Vår ref. 2021/41

Dato 26.02.2021

## **AU-2021-31 Skjækra landskapsvernområde - godkjenning av plattinger ved hytte Skjeldbreien 6 i Snåsa kommune - Olgeir Haug**

Skjækra landskapsvernområde – søknad om godkjenning av platting – Olgeir Haug

Fig. 1: Tegning av eksisterende plattinger i tilknytning til hytte Skjeldbreien 6 med Gnr/Bnr/Fnr 80/1/36 i Snåsa kommune.

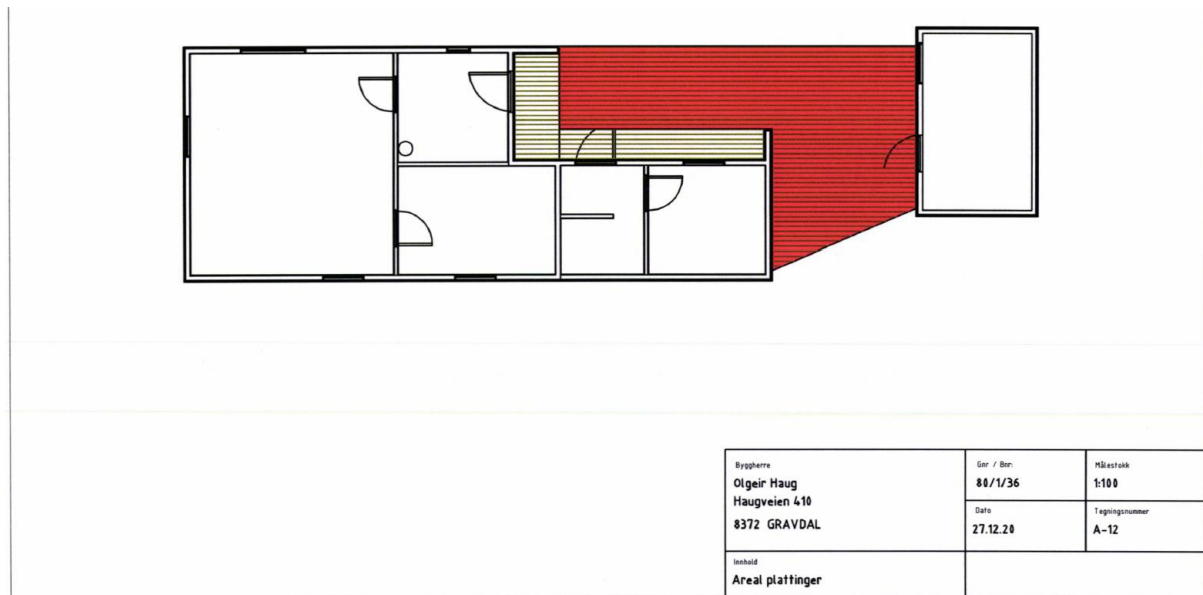
- Med hjemmel i verneforskriftens § 3, punkt 1.3a gis Olgeir Haug tillatelse til oppføring av plattinger i tilknytning til hytte Skjeldbreien 6 med Gnr/Bnr/Fnr 80/1/36 i Snåsa kommune.
- Plattingenes størrelse er på til sammen 21,1 m<sup>2</sup>, og utformingen av plattingene skal være i henhold til fig. 1.
  - Areal av platting måles som det faktiske arealet plattingen dekker (ytterkant av platting).
- Søker må påberegne seg at det vil bli gjennomført tilsyn for å kontrollere at vilkårene i dispensasjonen er fulgt
- **Tiltaket skal vurderes/godkjennes av Snåsa kommune i forhold til plan- og bygningslov. Kopi av kommunens skriftlige vurdering/godkjennelse sendes Blåfjella-Skjækerfjella-Lierne nasjonalparkstyre.**

Fig. 1: Tegning av eksisterende plattinger i tilknytning til hytte Skjeldbreien 6 med Gnr/Bnr/Fnr 80/1/36 i Snåsa kommune.

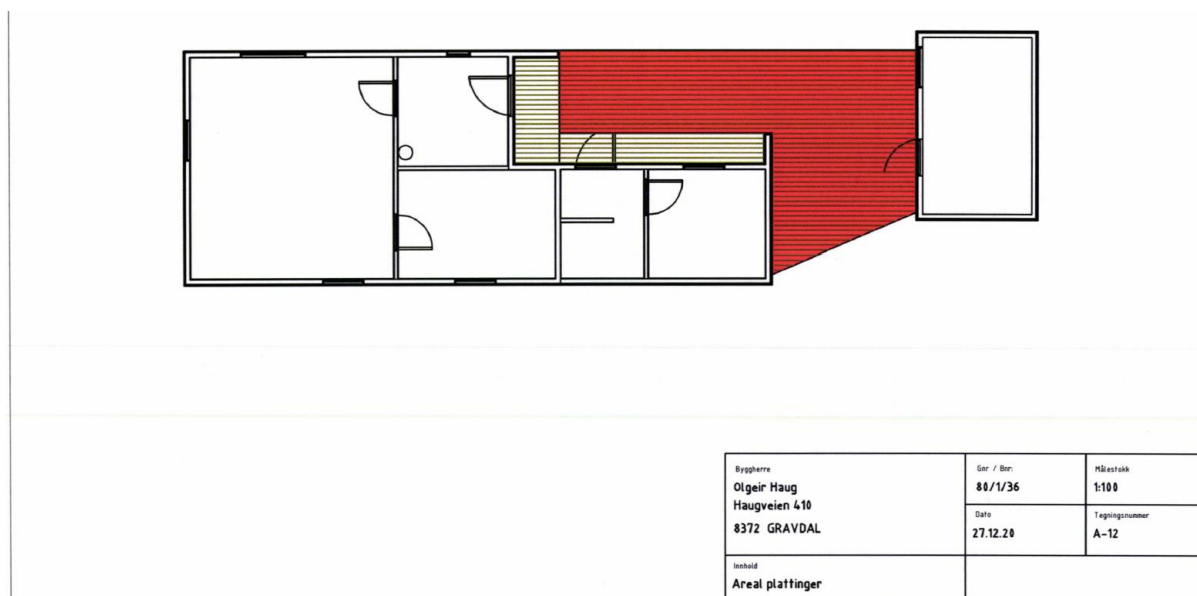
I søknaden opplyses det om at eksisterende plattinger er bygd i perioden 1976 – 2018 og er på til sammen 21,1 m<sup>2</sup> (se fig 1). Høyde over bakken varierer fra 0,0 m til 0,5 m.

- Med hjemmel i verneforskriftens § 3, punkt 1.3a gis Olgeir Haug tillatelse til oppføring av plattinger i tilknytning til hytte Skjeldbreien 6 med Gnr/Bnr/Fnr 80/1/36 i Snåsa kommune.
- Plattingenes størrelse er på til sammen 21,1 m<sup>2</sup>, og utformingen av plattingene skal være i henhold til fig. 1.
  - Areal av platting måles som det faktiske arealet plattingen dekker (ytterkant av platting).
- Søker må påberegne seg at det vil bli gjennomført tilsyn for å kontrollere at vilkårene i dispensasjonen er fulgt
- **Tiltaket skal vurderes/godkjennes av Snåsa kommune i forhold til plan- og bygningslov. Kopi av kommunens skriftlige vurdering/godkjennelse sendes Blåfjella-Skjækerfjella-Lierne nasjonalparkstyre.**
